6.1.14

התייחסות להערכת הסיכונים של תמ"א/37/ח' – מתקן טיפול יבשתי באתר "חגית" ופרוזדור צנרת גז טבעי

איור מס' 5: חתך טיפוסי- צנרת מערבית לחגית

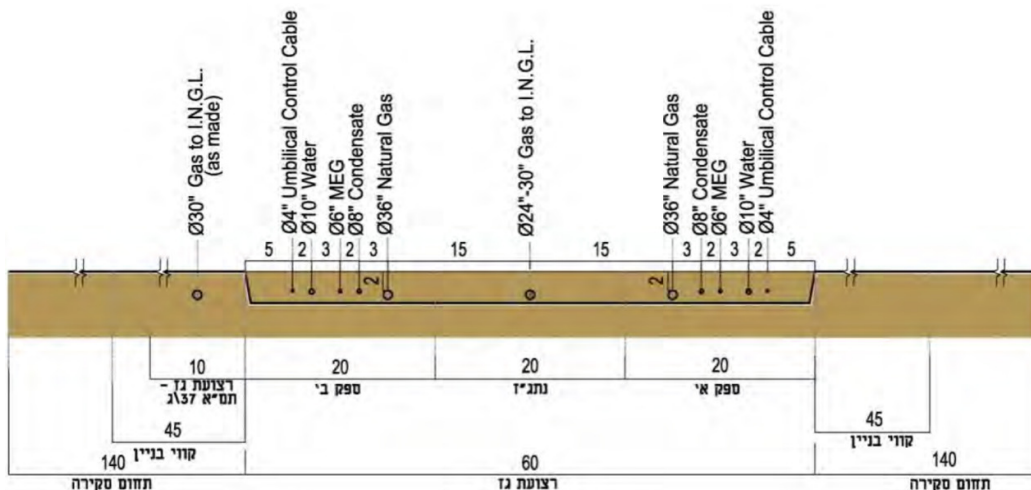
רוחב רצועת הצנרת מתחנת המגופים הקיימת ועד לתחנת הקבלה חגית מצטמצם ל- 40 מ' כשצנרת הגז המטופל (צנרת נתג'ז) בקטע זה תהיה הצנרת הקיימת בלבד (רצועת גז תמ"א 23/ג).

4.2 מסתבר שהמרווח בין צנרת הגז הטבעי הגלמי לצינור הקונדנסט הוא 3 מטר ולצינור ה-EG הוא 5 מטר בלבד.

ומעלה (לא בחישוב סטטיסטי) למספר של שתי ספרות במטרים. כאמור המרחק בין צינור הגז הגלמי (36" ; 110 bar) לצינור הקונדנסט הוא 3 מטר ולצינור ה-MEG הוא 5 מטר. נראה לי כי ניתן לקבוע כי במקרה של בקיעת אחד מצינורות הגז הטבעי הגלמי (ואת ההסתברות לכך יש להכפיל ב-2) יתרחש בנוסף לאירוע חמור ביותר ולא קביל של נזקי גוף ורכוש, גם אירוע רחב מימדים של זיהום קרקע ומקורות מים כתוצאה מביקוע צנרת הקונדנסט וה-MEG. כל זאת אפילו לא מוזכר ברמז בתסקיר של עורכי תמ"א 37'ח'. על רקע הרגישות ההידרולוגית הגבוהה של אתר חגית והאזור כולו, לא ניתן שלא להתייחס לנושא זה.

8.12

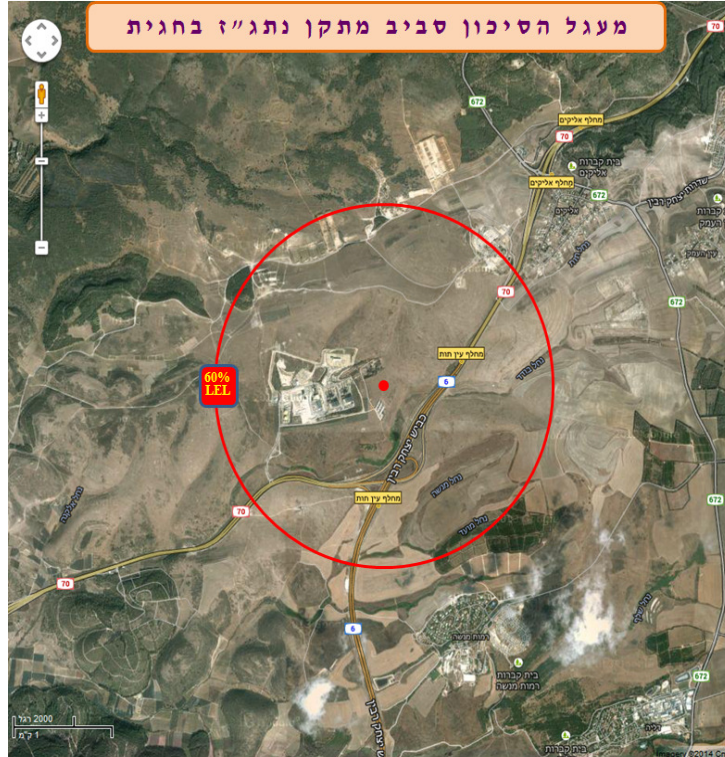
החישוב שלנו בוצע בגרסה האחרונה – 5.4.4 – של תוכנת ALOHA ולכן חלק ממאפייני החומר מתאן שונים מאלה שמופיעים בהערכת הסיכונים שנעשתה כנראה באמצעות גרסה ישנה יותר של התוכנה. החישוב מתבסס על כמות הגז המשתחררת מצינור בקוטר 30" בלחץ של 80 באר ושארכו 10 ק"מ. ההנחה היא שהפיזור הוא בשטח פתוח (כך קובעות הנחיות תמ"א/37/ח) למרות שכאמור לעיל אין זה המצב בשטח:

THREAT ZONE:
Threat Modeled: Flammable Area of Vapor Cloud
Model Run: Gaussian
Red : LOC is not exceeded --- (150000 ppm)
Note: Threat zone was not drawn because
the ground level concentrations never exceed the LOC.
Orange: 1.2 kilometers --- (50000 ppm = LEL)
Yellow: 1.7 kilometers --- (30000 ppm = 60% LEL = Flame Pockets)
```

מסתבר אפוא שגם תוכנת ALOHA (שהיא התוכנה המוכרת ע"י המשרד להגה"ס וע"י עורכי תמ"א/37/ח) אינה מכירה בקביעת הערכת הסיכונים כי – "פלומת הגז עולה עד ל-240 מטר ורק לאחר מכן יש פיזור של הענן" (ופה נעיר בסוגריים שלא מצאנו כל קשר בין "תופעת ה-jet dispersion" לנאמר ברישא של פסקה זו). פליטה של מתאן מארובת הוונט בשעת חירום תביא לסיכון אזורים נרחבים כתוצאה מהתפשטות של ענן הגז הדליק כשטווח הסיכון, על פי הקריטריונים המופיעים בתמ"א/37/ח', מגיע עד לרדיוס של 1.7 קילומטר (או 1.2 ק"מ עד לגבול הנפיצות התחתון) מארובת וונט בתחנת נת"ז. ענן המתאן יגיע לשולי מושב אליקים ויכסה חלקים ניכרים של כביש 6 וכביש 70 – עורקי תנועה סואנים ביותר. שחרור ברגיעה יחייב לסגור את התנועה בכבישים אלה לפני הביצוע, אבל בעת שחרור בחירום, המפגש בין כלי הרכב לענן הגז עלול להביא לתוצאות קשות. תוצאות החישוב מובאות במפה דלהלן:

8.14 חשוב לזכור כי החישוב שערכתי מתייחס לשחרור גז טבעי דרך הוונט במתקן נתג"ז, דהיינו מצינור בקוטר 30" בלחץ 80 באר. שחרור גז טבעי גלמי בחירום מאחד מהצינורות (36", 110 באר) באתר חגית יביא לתוצאות חמורות יותר.
